CONCEPTO TÉCNICO No CT - 4742
Revisión de Estudio Particular de Respuesta Local
de Amplificación de Ondas Sísmicas
Artículo 7 - Decreto 193 de 2006

ENTIDAD SOLICITANTE: Curaduría Urbana 5
LOCALIDAD: 16. Puente Aranda
BARRIO: Centro Industrial
PROYECTO: El Triunfo Segundo
DIRECCIÓN: Avenida 68 con Diagonal 22A
UPZ: 112. Granjas de Techo
TIPO DE RIESGO: Sísmico
EJECUTOR: Ing. Carlos Restrepo
FECHA DE EMISION: Mayo 8 de 2007

El presente concepto técnico corresponde a la primera revisión realizada por la Dirección de Prevención y Atención de Emergencias, del "Estudio de microzonificación sísmica para el proyecto a construirse en la Avenida 68 con Diagonal 22A de Bogotá", elaborado por el ing. Carlos Restrepo y que se remite como estudio sísmico local, en cumplimiento a lo estipulado en el Decreto 193 de 2006.

Figura 2. Espectro de diseño del proyecto El Triunfo Segundo

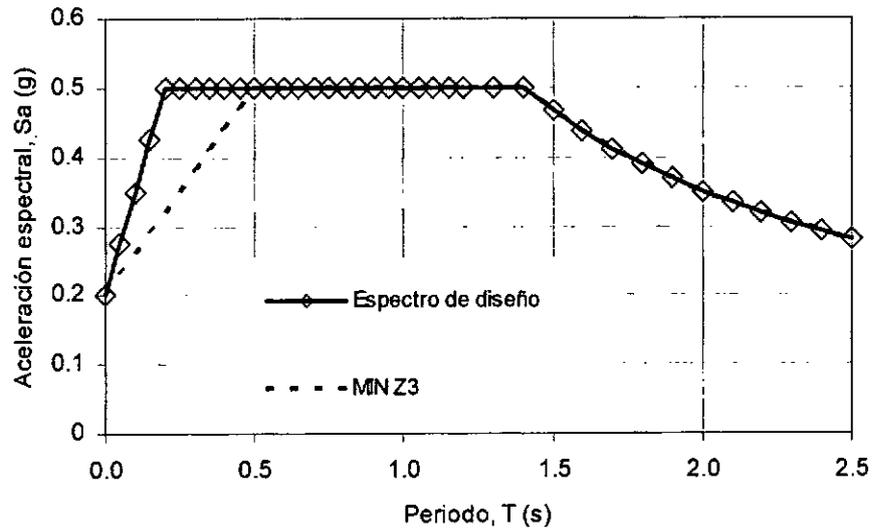
En la Tabla No. 6 se presentan los coeficientes sísmicos de diseño, y en la Figura No. 46 el espectro de diseño. El espectro recomienda utilizar entre 0s y 0.20s una variación lineal de valores de aceleración espectral entre 0.20g y 0.5g, desde 0.20s hasta 1.4s, continúa un valor constante de 0.5g, y para periodos mayores, ajustarse al descenso del espectro mínimo de Zona 3.

La verificación del espectro queda sujeta a la solución de los puntos anteriores.

El estudio CUMPLE PARCIALMENTE con este requerimiento.
